QC-069

1.6 Analyse du chapitre 6 - Évaluation des impacts sur le milieu biologique

PROJET/PROJECT 		PROJET GNL/LNG PROJECT	
TITRE/TITLE PLAN DES INSTALLATIONS ET LOCALISATION DE LA FAUNE 2005			
		PROJET/PROJECT No. 04-1222-307 PROJETE PAR/DESIGN: CJ 03 dec. 2004 GIS: BC 19 sept. 2005 VÉRIFIÉ PAR/CHECK: SL 21 sept. 2005 APPROUVÉ PAR/REVIEW: MC 21 sept. 2005	ÉCHELLE TELLE QU'ILLUSTRE E / SCALE AS SHOWN REV. 0 FIGURE QC-069

FIGURE QC-81

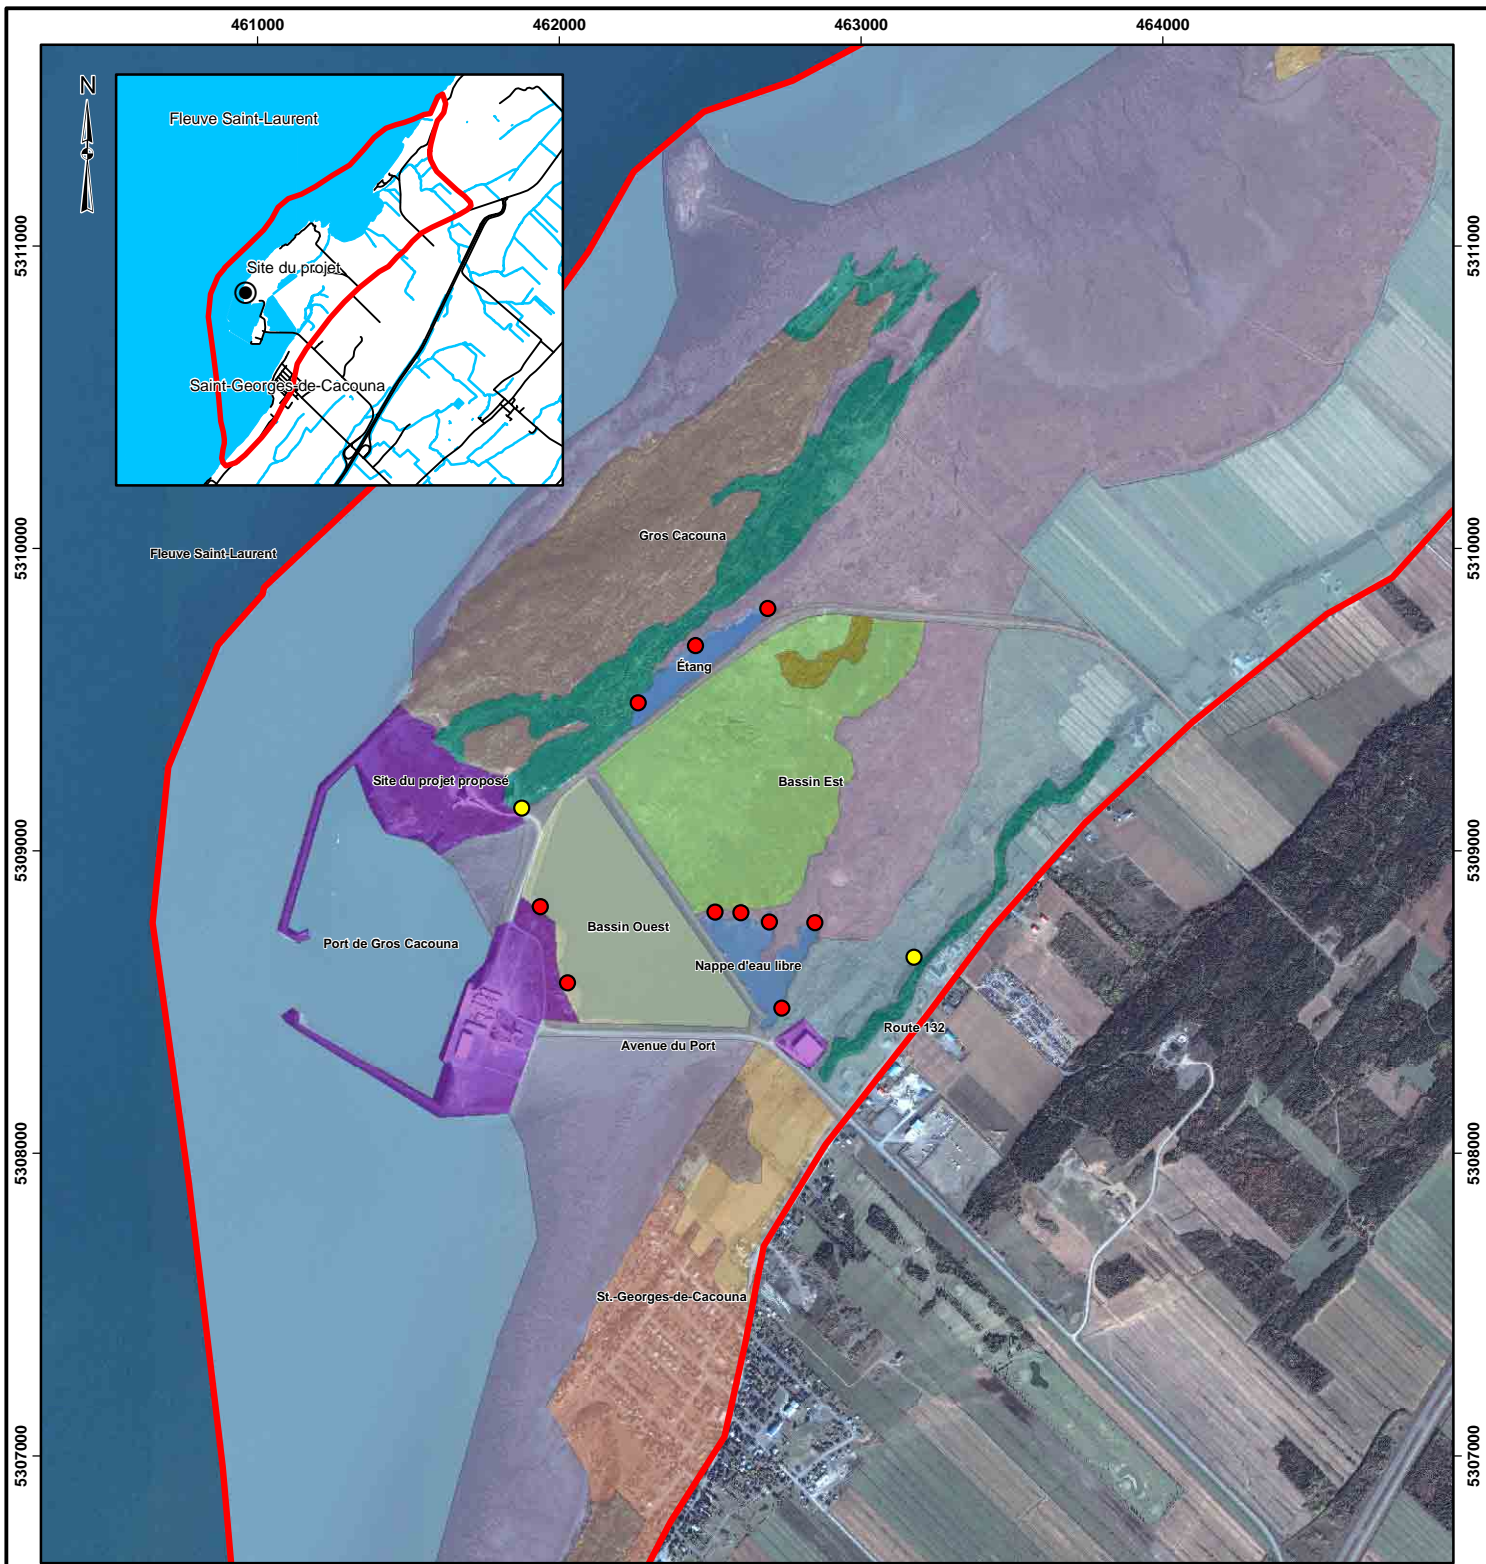
Dans le but de visualiser la localisation de ces installations, fournir une carte illustrant ces mesures d'atténuation.

Veillez trouver ci-jointe une figure identifiant la localisation des mesures d'atténuation.
